チコーエアーテック株式会社

CKU-060AT3-ACC 用フィルターの仕様変更のご案内

この度、集塵機のマイナーチェンジ(CKU-060AT3-ACC→CKU-060AD-ACC)にともない、
1次フィルター及び2次フィルターの仕様を改良いたしました。

CKU-060AT3-ACC の 1 次フィルター (CHF-2222-40-62P) 交換方法

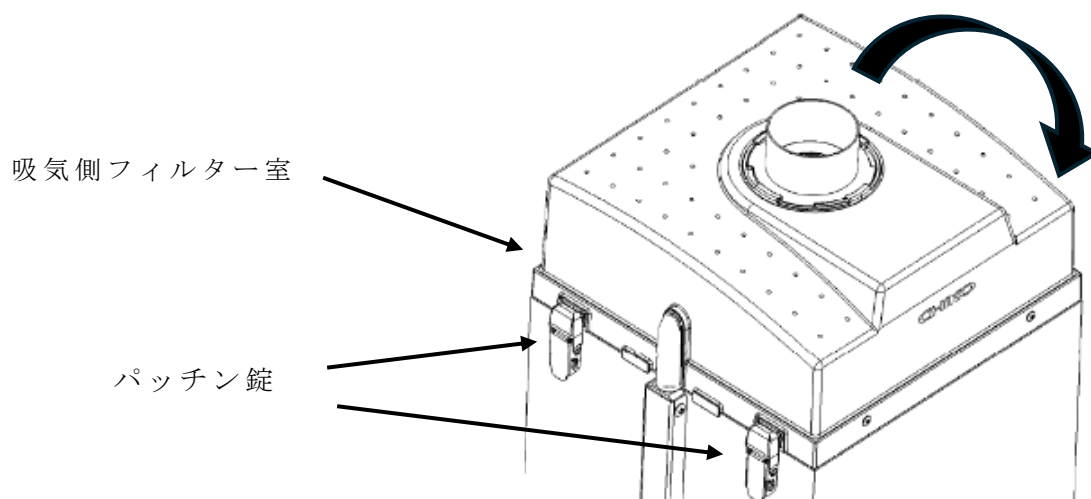
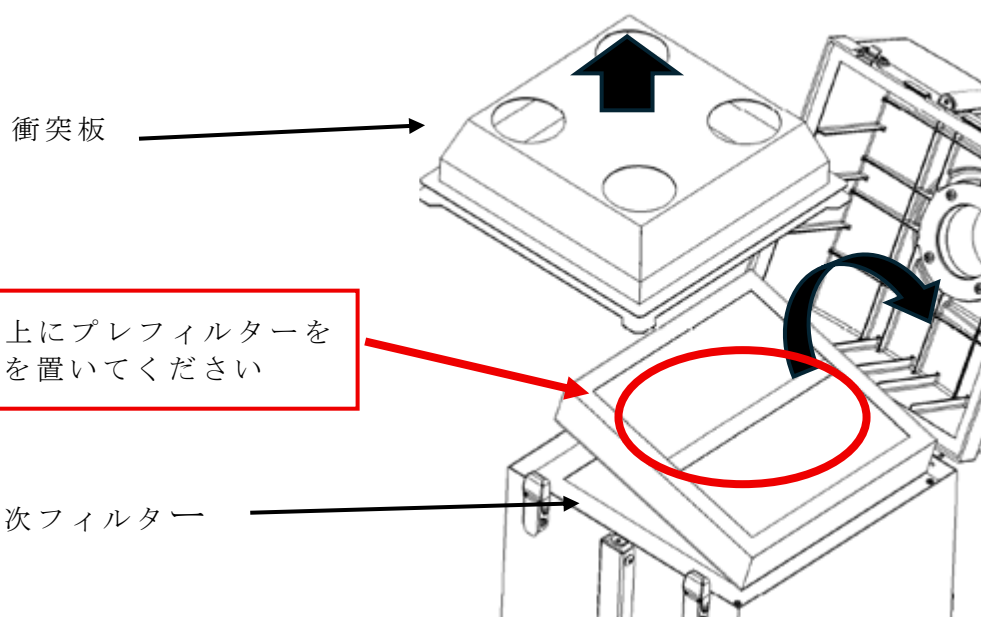
1, パッチン錠を開錠し、吸気側フィルター室を開きます。

2, プレフィルター（不織布）、1 次フィルターを交換します。

CKU-060AT3-ACC の 2 次フィルター (ACC-245245-75AL) 交換方法

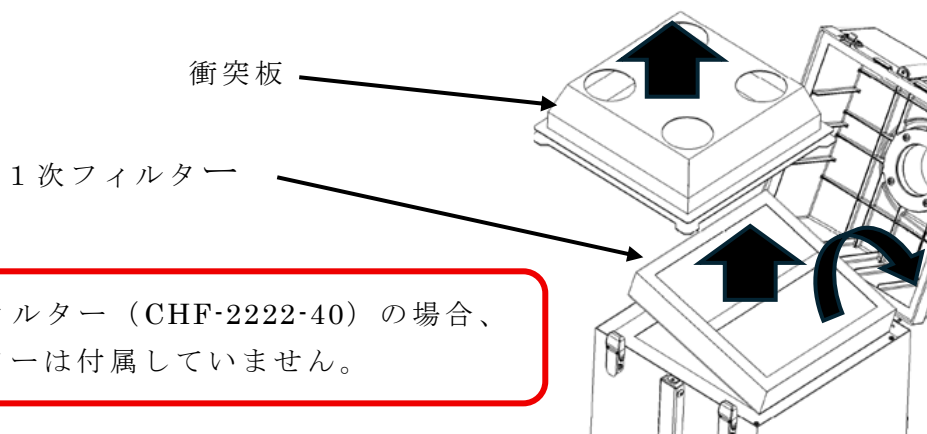
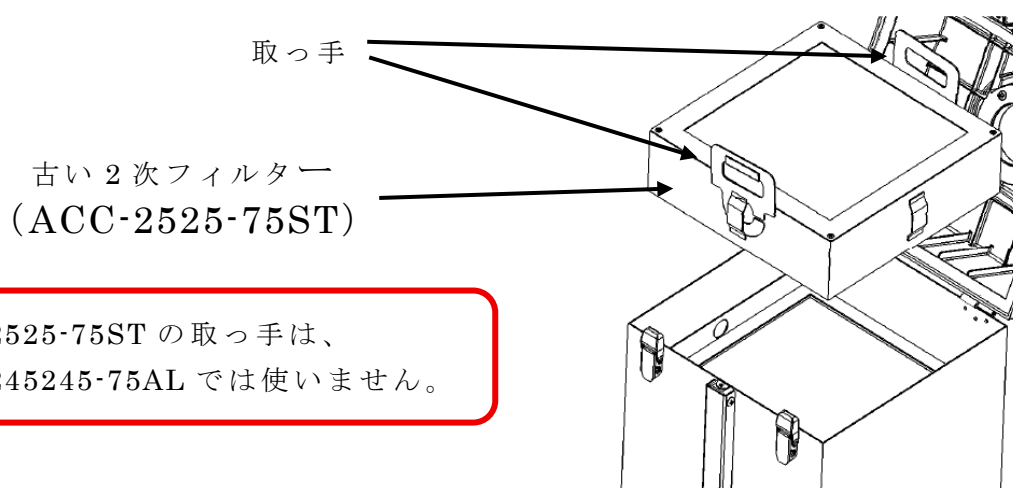
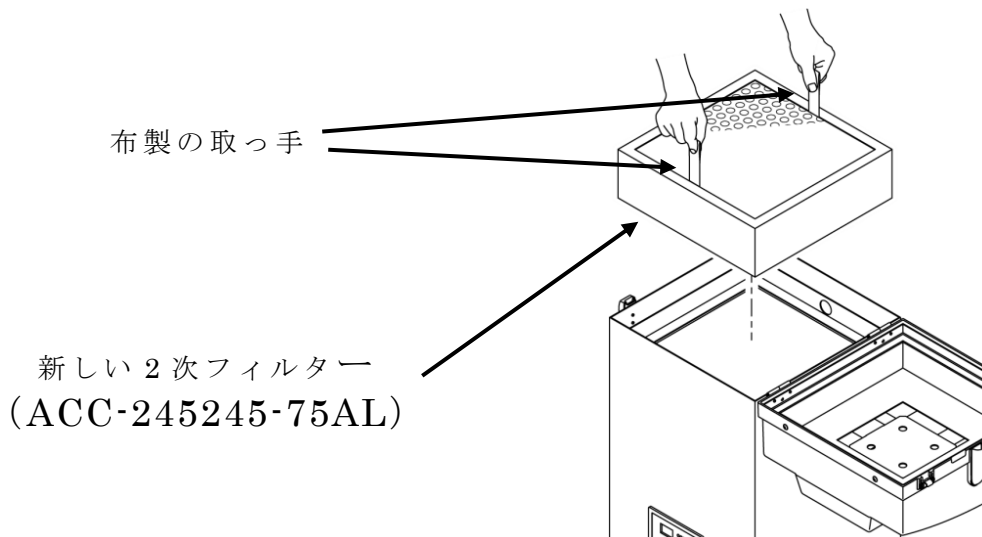
1, 吸気側フィルター室を開いて、衝突板と 1 次フィルター、プレフィルターを外します。

2, 古い 2 次フィルター (ACC-2525-75ST) を図のように取っ手を掴み取り外します。

3, 新しい 2 次フィルター (ACC-245254-75AL) に付いている布製の取っ手を掴み、古いフィルター (ACC-2525-75ST) が入っていた場所に図のように納めます。
